改善箇所説明図

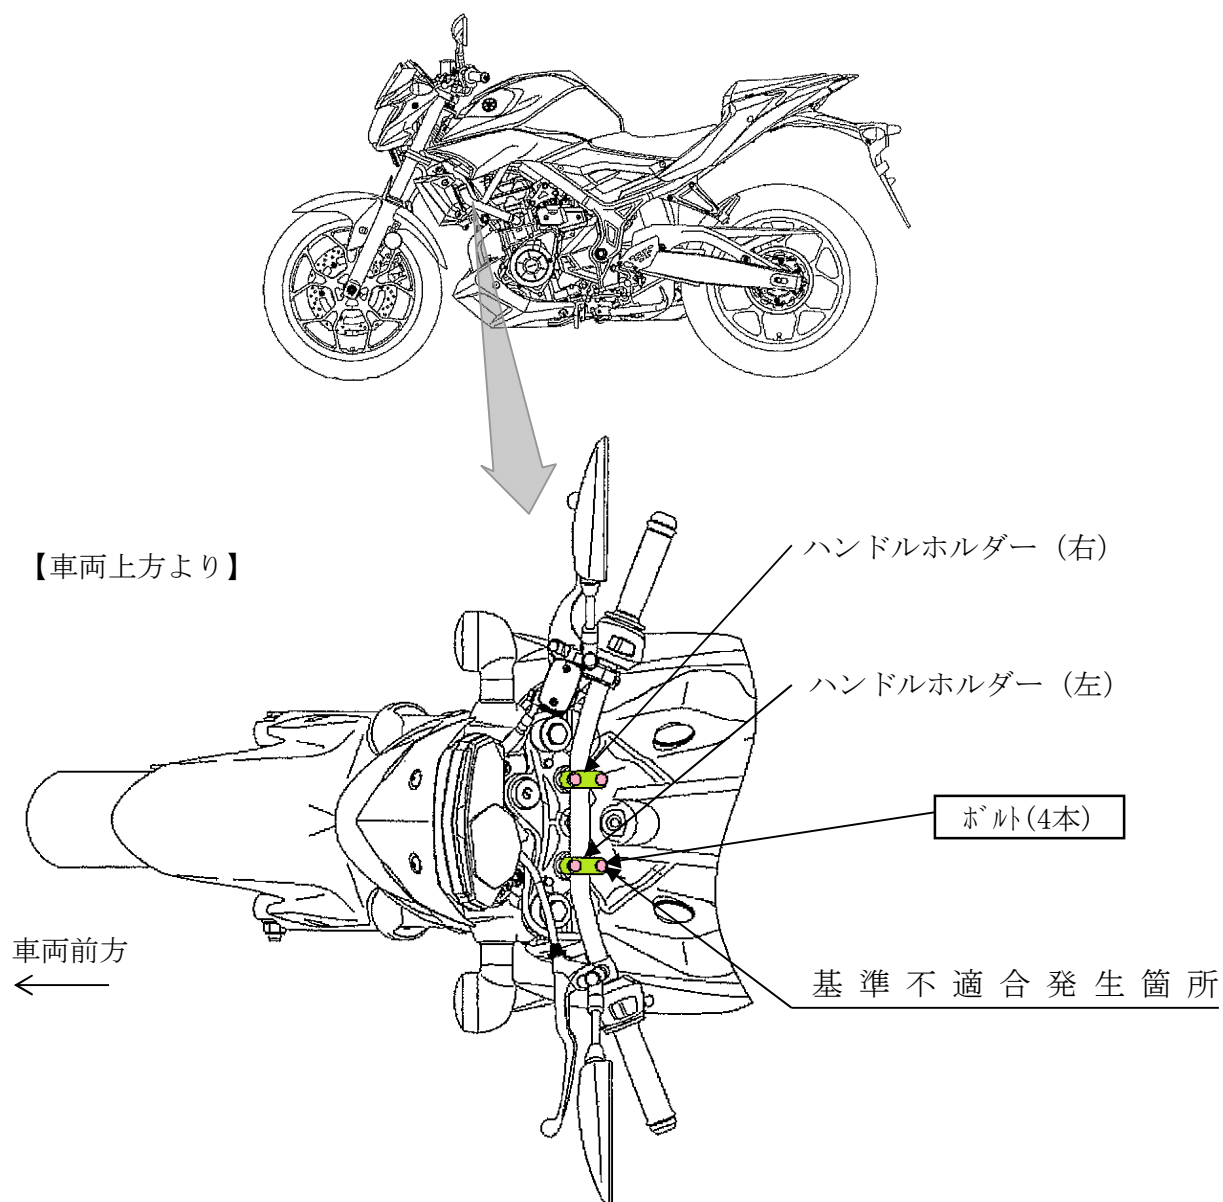
ハンドル周辺部品の外観不具合の修正作業において、ハンドルホルダーの再組付け作業が不適切なため、ボルトの締付けトルクが不足しているものがある。そのため、そのまま使用を続けると、当該ボルトが緩み、最悪の場合、ハンドルが確実に固定されなくなるおそれがある。

改善の内容：全車両、ハンドルホルダーの締付けボルトを規定トルクで締付け直す。

識別：サイドスタンドブラケットの取付けボルトの下部付近に白ペイントを塗布する。
